# 山鳥坂ダム工事事務所 ダム事業費等監理委員会

ー前回委員会での主な意見と取り組みー

令和4年7月

# 前回委員会での主な意見と取り組み

ダムサイト周辺平面図

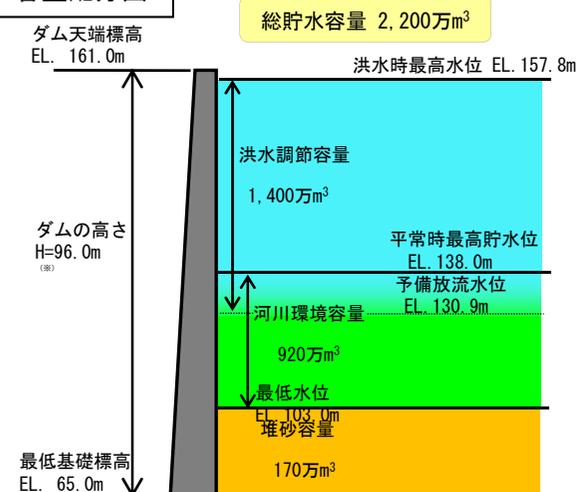
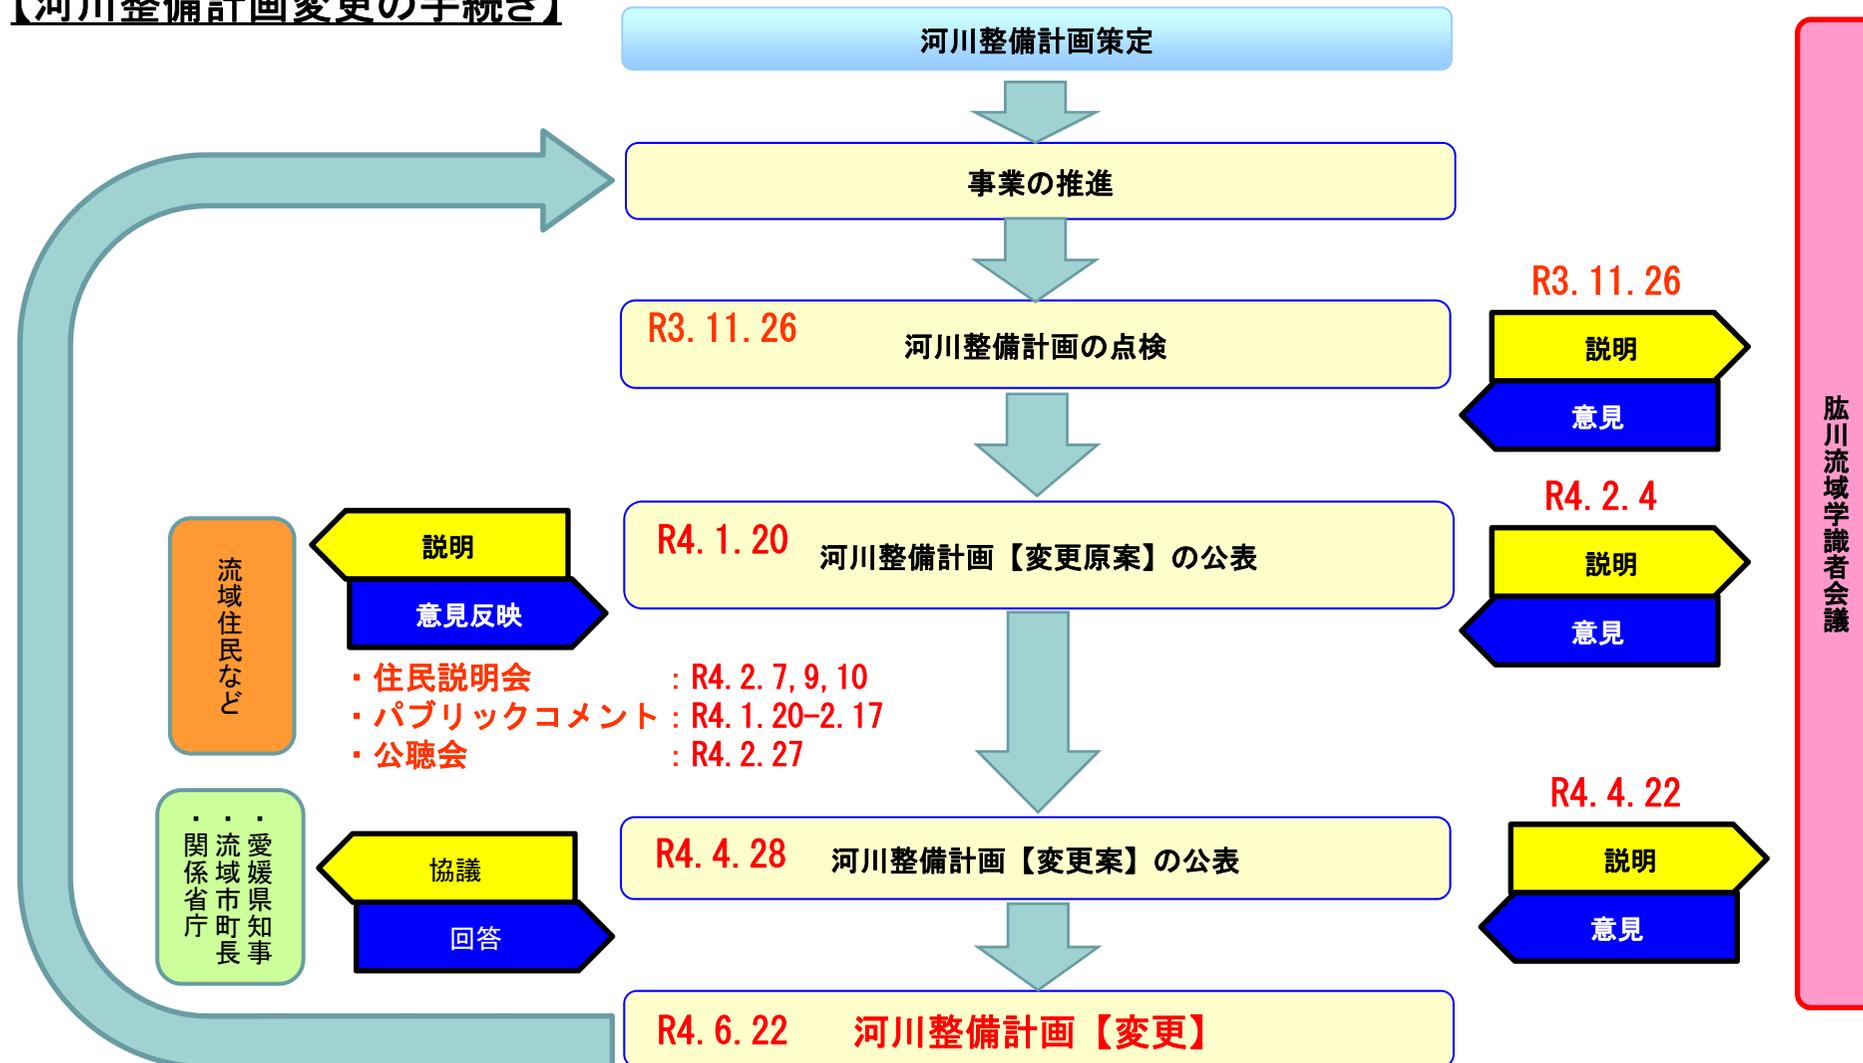
○山鳥坂ダム建設予定地については、詳細な地質調査等を踏まえた事業費・工期の精査の結果、ダムサイトを上流側に変更する。

図 4.2.9 山鳥坂ダム容量配分図

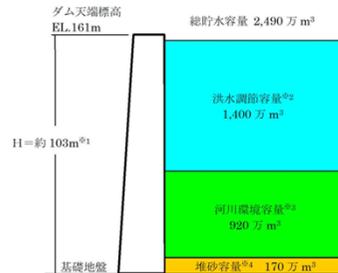
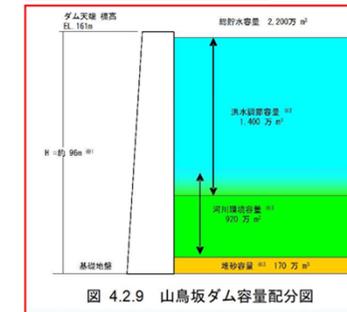
予定地変更に伴う配分図修正
